PROVINCIA DI VITERBO
Assessorato Ambiente - Energia

Oggetto: Osservazioni ai sensi dell'art.24 del D.Lgs.152/06 con s.m.i. sul progetto di realizzazione di 4 centrali idroelettriche ad acqua fluente sul fiume Tevere in loc. Pietra Amara, loc. Ischiarello, loc. Santa Lucia e loc. Orte ricadenti nella Provincia di Viterbo.

Stralcio CTR 1:5.000

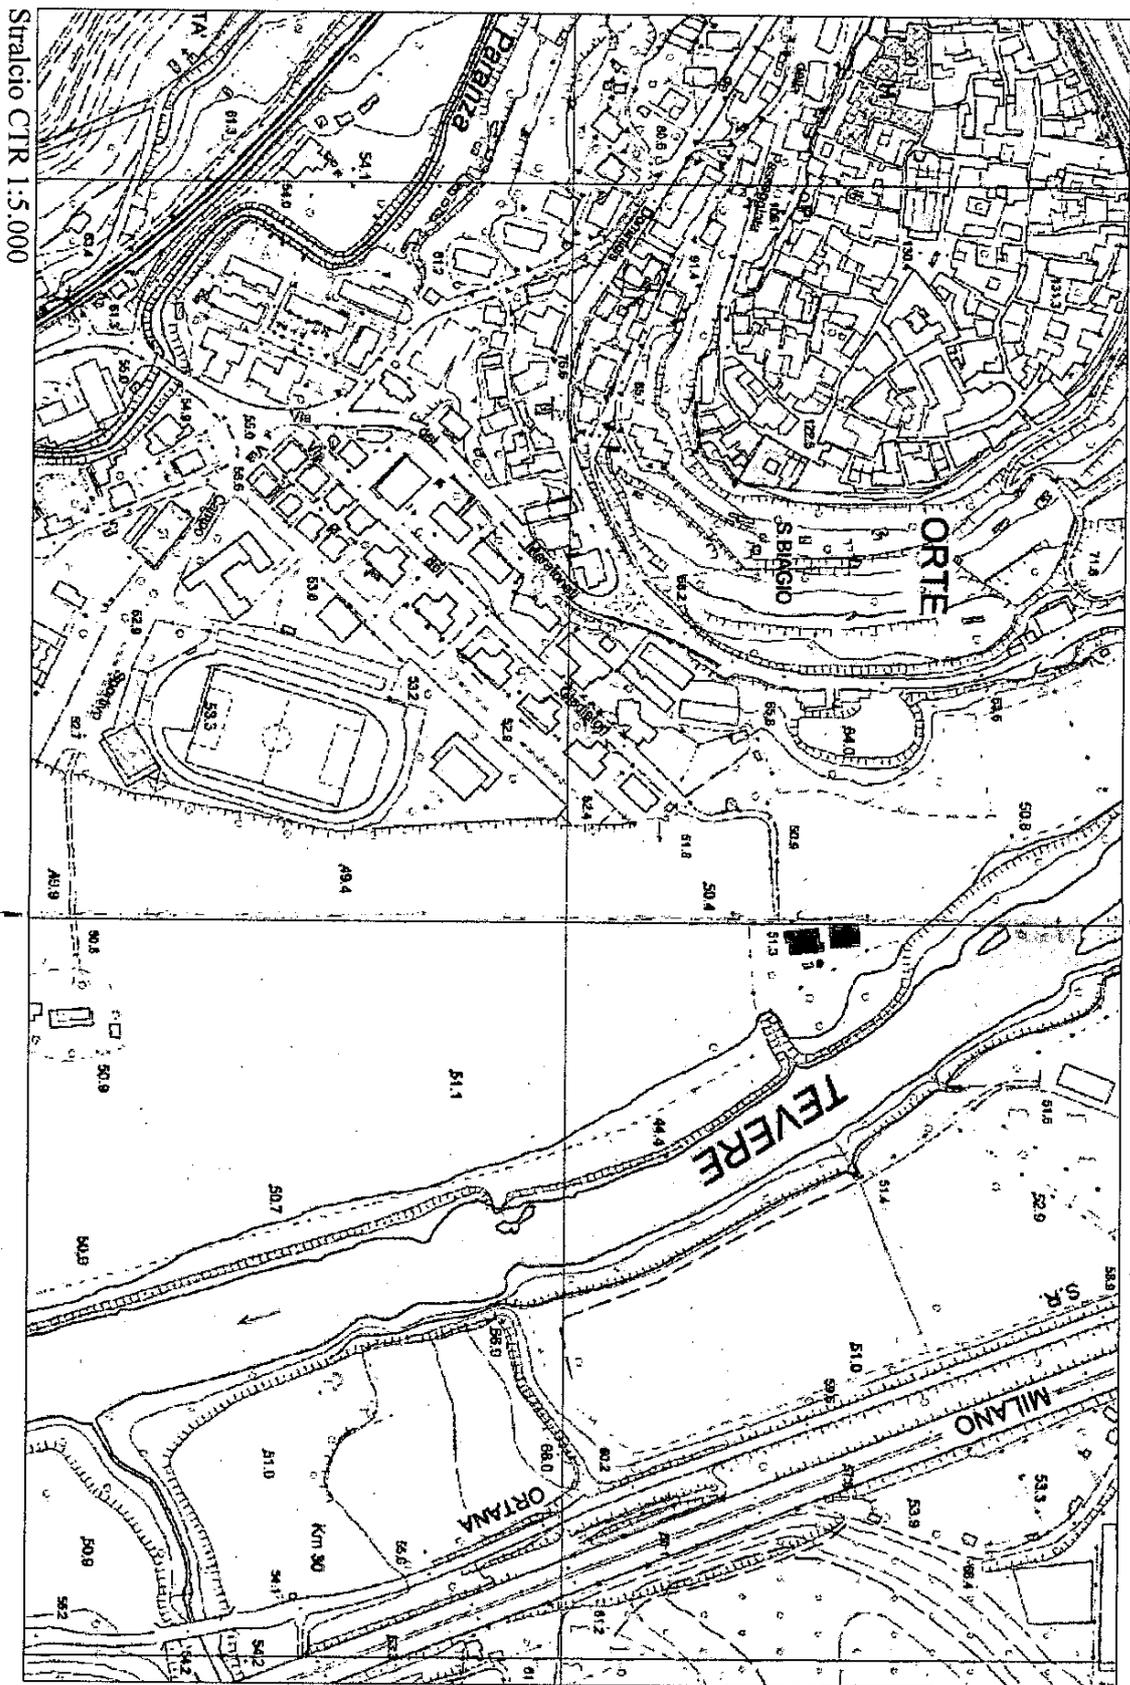
La distanza delle aree urbanizzate è di ca. 200-300mt rispetto alla destra idraulica del corso d'acqua (vedi stralcio cartografia CTR (1:5.000) allegata alla presente); si tratta di un'area ove sono ubicate attrezzature sportive, scuole, oltre ad un complesso residenziale (via dei Gladiatori).

La quota media della piana alluvionale in destra idraulica è compresa tra 50 e 51 mt slm. La quota media dell'area urbanizzata di loc. "Campi Sportivi" è compresa prevalentemente tra i 52.5mt e i 53.5mt slm.

maggiorazione dei livelli idrici prodotti dalla presenza della traversa rispetto alla condizioni ante operam per le portate di piena associate ai vari tempi di ritorno in particolare nel tratto compreso tra il "ponte di Orte" (sez. 10.5) ed il ponte ferroviario di Orte Scalo (sez 3.5), indicando l'eventuale aumento del rischio di inondazione nella zona urbanizzata di loc. Campi Sportivi in termini di riduzione del tempo di ritorno critico e le eventuali opere di mitigazione del rischio previste. Allo scopo di addivenire ad una analisi quanto più realistica dei possibili effetti delle opere in progetto sulle strutture della zona, si auspica che le verifiche vengano condotte utilizzando una modellazione che fornisca risultati più conformi rispetto a quanto ricavato con gli studi dei Piani di bacino, ed ai valori idrometrici registrati in occasione delle piene storiche.
